Commission économique pour l'Europe**Comité des transports intérieurs****Forum mondial de l'harmonisation des Règlements
concernant les véhicules****155^e session**

**Accord de 1958 – Examen de projets d'amendements
à des Règlements existants proposés par le GRE**

**Proposition de série 01 d'amendements au Règlement n° 113
(Projecteurs émettant un faisceau de croisement symétrique)****Communication du Groupe de travail de l'éclairage
et de la signalisation lumineuse***

«Exemples de marques d'homologation

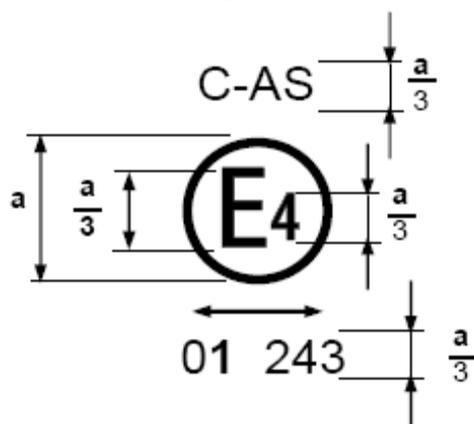
Annexe 2, lire:

Le projecteur qui porte une des marques d'homologation ci-dessus a été homologué aux Pays-Bas (E4) conformément au Règlement n° 113, sous le numéro d'homologation 243, et satisfait aux prescriptions du présent Règlement tel qu'il a été modifié par la série 01 d'amendements. Les lettres "C-AS" (fig. 1) indiquent qu'il s'agit d'un projecteur à faisceau de croisement de la classe A et les lettres "CR-BS" (fig. 2) indiquent qu'il s'agit d'un projecteur à faisceau de croisement et à faisceau de route de la classe B.

Figure 13

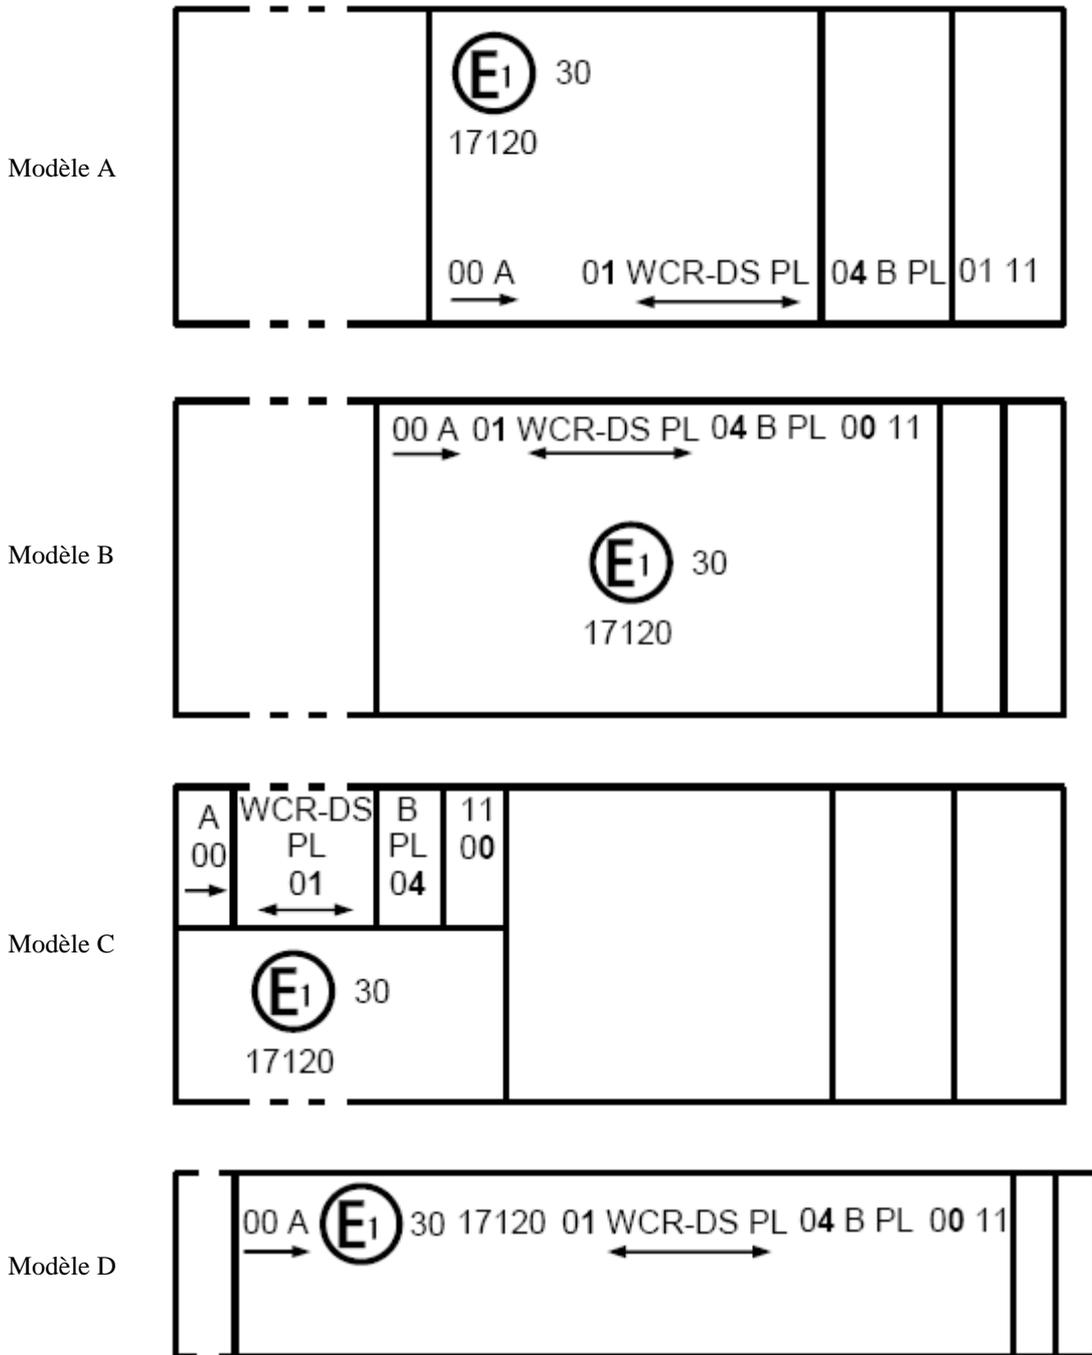
Note: Les quatre exemples ci-dessus correspondent à un dispositif d'éclairage portant une marque d'homologation relative à:

Un projecteur de la classe D, émettant un faisceau de croisement et un faisceau de route d'une intensité maximale comprise entre 123 625 et 145 125 cd (comme indiqué par le chiffre 30), homologué conformément aux prescriptions du présent Règlement tel qu'il a été modifié par la série 01 d'amendements et comportant une glace en matière plastique;

Figure 14

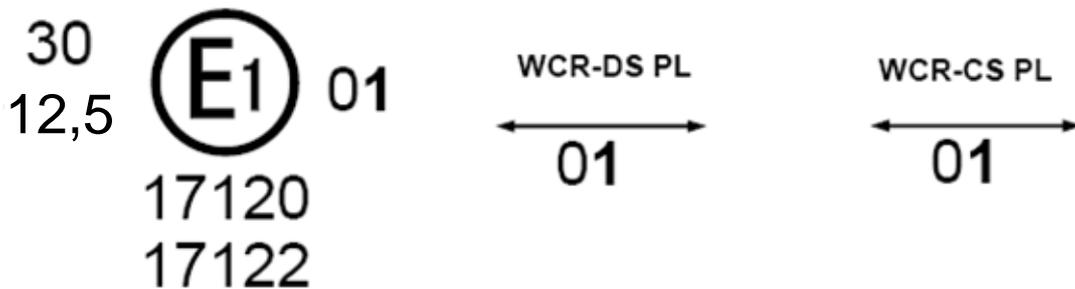
L'exemple ci-dessus correspond au marquage d'une glace en matière plastique utilisée pour différents types de projecteurs, à savoir:

Soit un projecteur de la classe D, émettant un faisceau de croisement et un faisceau de route d'une intensité maximale comprise entre 123 625 et 145 125 cd (comme indiqué par le chiffre 30), homologué en Allemagne (E1) selon les prescriptions du présent Règlement tel qu'il a été modifié par la série 01 d'amendements, mutuellement incorporé avec un feu de position avant homologué conformément au Règlement n° 50 sous sa forme originale (00);

Soit un projecteur de la classe C, émettant un faisceau de croisement et un faisceau de route d'une intensité maximale comprise entre 48 375 et 64 500 cd (comme indiqué par le chiffre 12,5), homologué en Allemagne (E1) selon les prescriptions du présent Règlement tel qu'il a été modifié par la série 01 d'amendements, mutuellement incorporé avec le même feu de position avant que le feu ci-dessus;

Figure A
Système de mesure en coordonnées sphériques

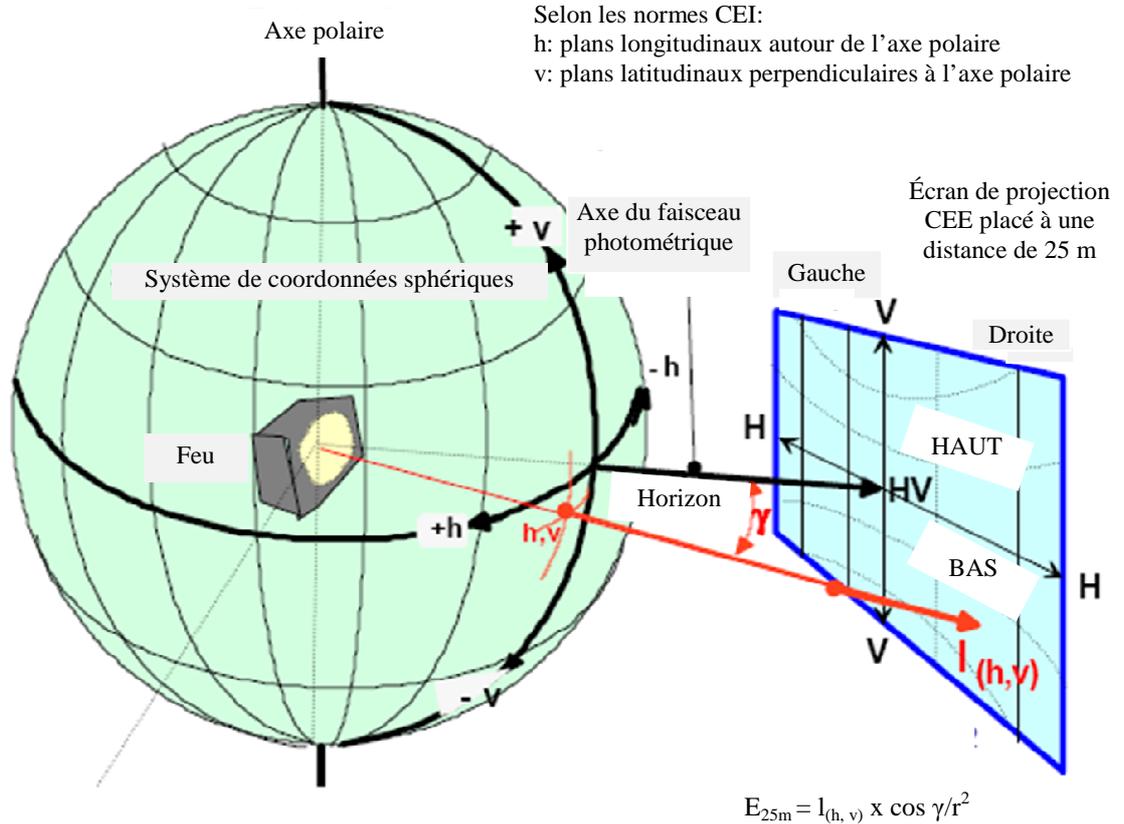
Annexe 3, lire:

Les coordonnées angulaires sont indiquées en degrés sur une sphère ayant un axe polaire vertical conformément à la publication n° 70 de la CEI, Vienne 1987, ce qui correspond à un goniomètre dont l'axe horizontal ("élévation") est fixe par rapport au sol et l'axe de rotation, mobile, est perpendiculaire à l'axe horizontal fixe.

Figure B
Points d'essai du faisceau de croisement et zones pour un projecteur de la classe A

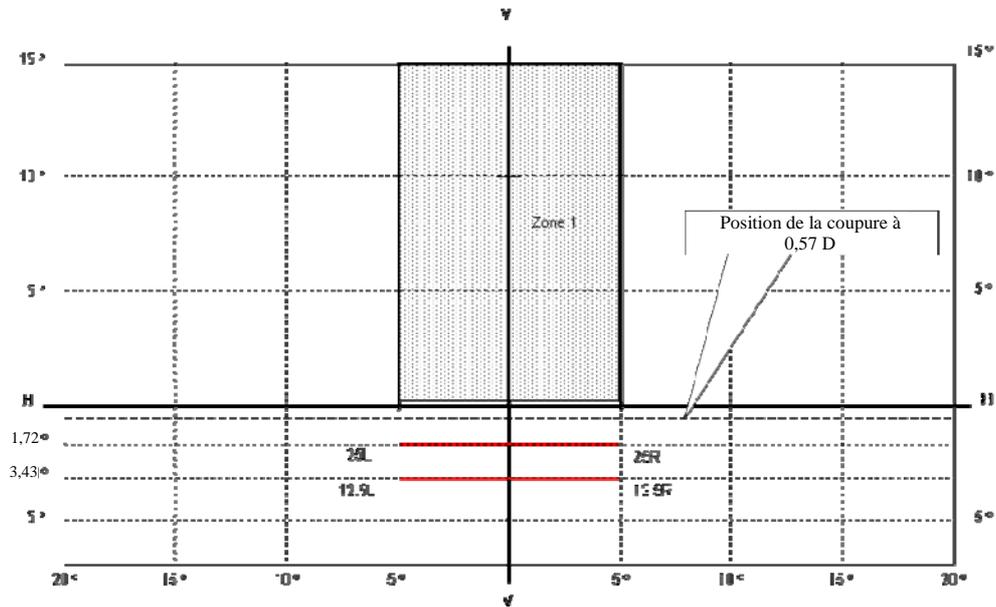
6.2.5.1 Pour les projecteurs de la classe A (fig. B de l'annexe 3):

<i>Point d'essai/ligne/zone</i>	<i>Coordonnées angulaires – degrés*</i>		<i>Intensité lumineuse prescrite en cd</i>
Tout point dans la zone 1	0° à 15°U	5°L à 5°R	≤ 320 cd
Tout point sur la ligne 25 L à 25 R	1,72°D	5°L à 5°R	≥ 1,100 cd
Tout point sur la ligne 12,5 L à 12,5 R	3,43°D	5°L à 5°R	≥ 550 cd

Figure C
Points d'essai du faisceau de croisement et zones pour un projecteur de la classe B

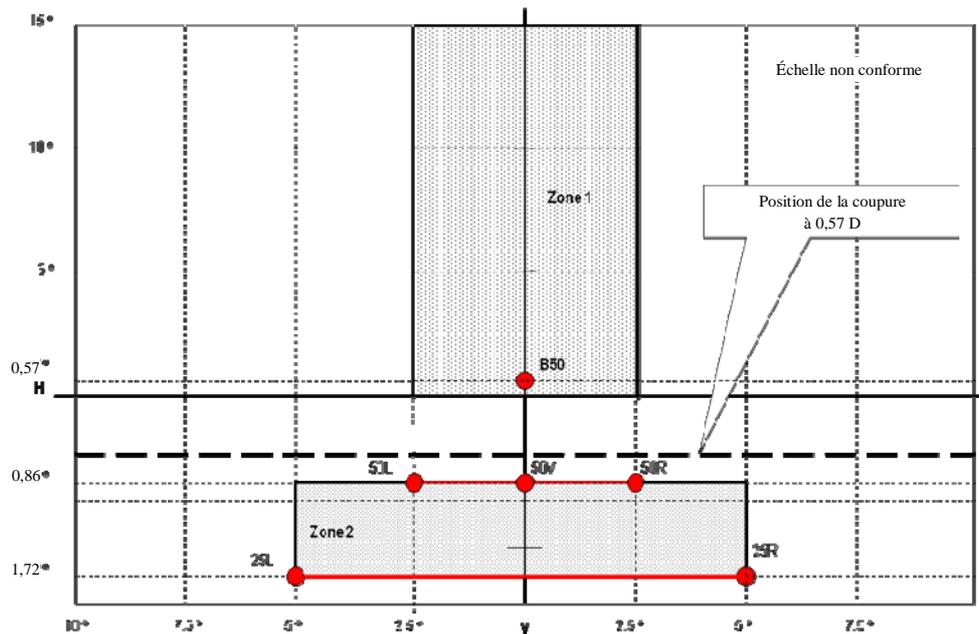
6.2.5.2 Pour les projecteurs de la classe B (fig. C de l'annexe 3):

<i>Point d'essai/ligne/zone</i>	<i>Coordonnées angulaires – degrés*</i>		<i>Intensité lumineuse prescrite en cd</i>
Tout point dans la zone 1	0° à 15°U	5°L à 5°R	≤ 700 cd
Tout point sur la ligne 50 L à 50 R sauf 50 V	0,86°D	2,5°L à 2,5°R	≥ 1 100 cd
Point 50 V	0,86°D	0	≥ 2 200 cd
Tout point sur la ligne 25 L à 25 R	1,72°D	5°L à 5°R	≥ 2 200 cd
Tout point dans la zone 2	0,86°D à 1,72°D	5°L à 5°R	≥ 1 100 cd

Figure D
 Points d'essai du faisceau de croisement et zones pour un projecteur des classes C, D et E

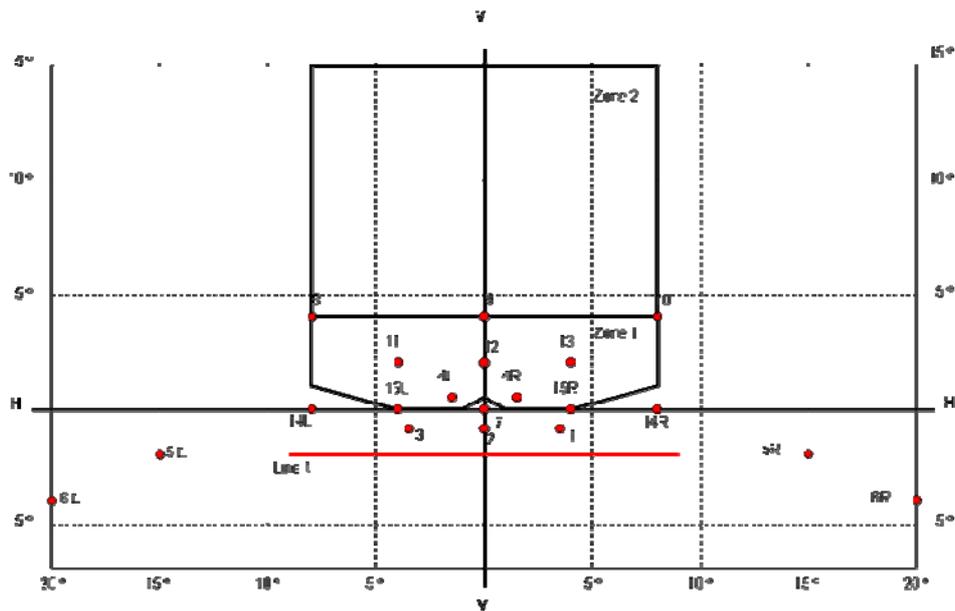
6.2.5.3 Pour les projecteurs des classes C, D ou E (fig. D de l'annexe 3):

Point d'essai/ ligne/zone	Coordonnées angulaires du point d'essai – degrés*		Intensité lumineuse prescrite en cd			
			Minimum		Maximum	
			Classe C	Classe D	Classe E	Classes C, D, E
1	0,86°D	3,5°R	2 000	2 000	2 500	13 750
2	0,86°D	0	2 450	4 900	4 900	-
3	0,86°D	3,5°L	2 000	2 000	2 500	13 750
4	0,50°U	1,50°L et 1,50°R	--	--	--	900
5	2,00°D	15°L et 15°R	550	1 100	1 100	--
6	4,00°D	20°L et 20°R	150	300	600	-
7	0	0	--	--	--	1 700
Ligne 1	2,00°D	9°L à 9°R	1 350	1 350	1 900	-
8**	4,00°U	8,0°L	$\sum 8 + 9 + 10 \geq 150 \text{ cd}^{**}$			700
9**	4,00°U	0				700
10**	4,00°U	8,0°R				700
11**	2,00°U	4,0°L	$\sum 11 + 12 + 13 \geq 300 \text{ cd}^{**}$			900
12**	2,00°U	0				900
13**	2,00°U	4,0°R				900
14**	0	8,0°L et 8,0°R	50 cd**	50 cd**	50 cd**	-
15**	0	4,0°L et 4,0°R	100 cd**	100 cd**	100 cd**	900
Zone 1	1°U/8°L-4°U/8°L-4°U/8°R- 1°U/8°R-0/4°R-0/1°R-0,6°U/0- 0/1°L-0/4°L-1°U/8°L		--	--	--	900
Zone 2	>4 U à <15 U	8°L à 8°R	--	--	--	700

Figure E
 Position des points d'essai du faisceau de route primaire

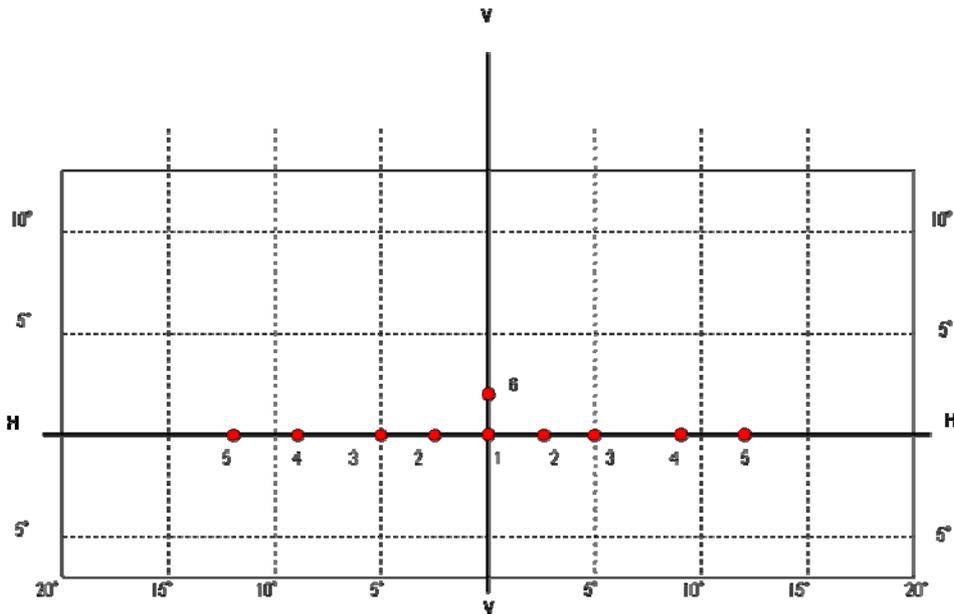
6.3.3.1 L'intensité lumineuse d'un faisceau de route primaire doit satisfaire aux valeurs prescrites dans le tableau ci-après (fig. E de l'annexe 3):

Numéro du point d'essai	Point d'essai Coordonnées angulaires – degrés*	Intensité lumineuse prescrite en cd					
		Classe B		Classe C		Classes D, E	
		MIN	MAX	MIN	MAX	MIN	MAX
1	H-V	16 000	---	20 000	---	30 000	---
2	H-2,5°R et 2,5°L	9 000	---	10 000	---	20 000	---
3	H-5°R et 5°L	2 500	---	3 500	---	5 000	---
4	H-9°R et 9°L	---	---	2 000	---	3 400	---
5	H-12°R et 12°L	---	---	600	---	1 000	---
6	2°U-V	---	---	1 000	---	1 700	---
	Intensité lumineuse MIN du maximum (I_M)	20 000	---	25 000	---	40 000	---
	Intensité lumineuse MAX du maximum (I_M)	---	215 000	---	215 000	---	215 000

Figure F
Position des points d'essai du faisceau de route secondaire

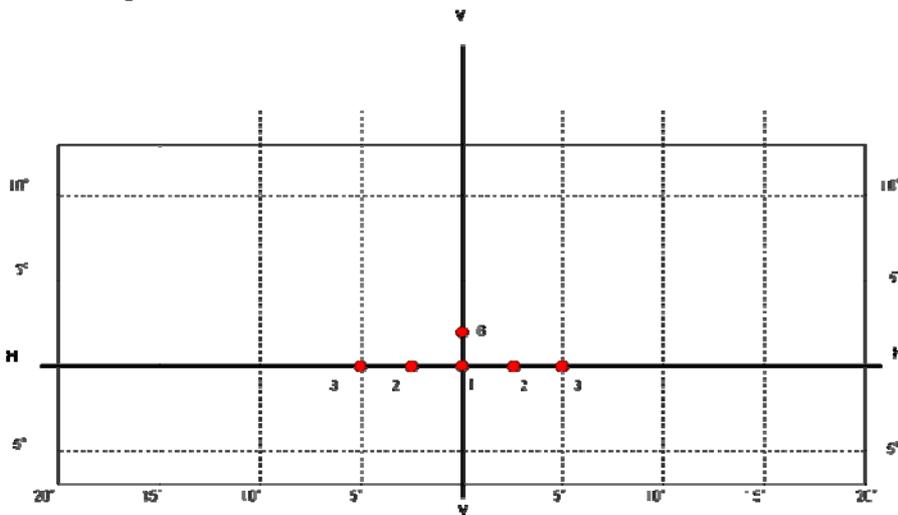
6.3.3.2 L'intensité lumineuse d'un faisceau de route secondaire doit satisfaire aux valeurs prescrites dans le tableau ci-après (fig. F de l'annexe 3):

Numéro du point d'essai	Coordonnées angulaires du point d'essai – degrés*	Intensité lumineuse prescrite en cd					
		Classe B		Classe C		Classes D, E	
		MIN	MAX	MIN	MAX	MIN	MAX
1	H-V	16 000	---	20 000	---	30 000	---
2	H-2,5°R et 2,5°L	9 000	---	10 000	---	20 000	---
3	H-5°R et 5°L	2 500	---	3 500	---	5 000	---
6	2°U-V	---	---	1 000	---	1 700	---
	Intensité lumineuse MIN du maximum (I _M)	20 000	---	25 000	---	40 000	---
	Intensité lumineuse MAX du maximum (I _M)	---	215 000	---	215 000	---	215 000
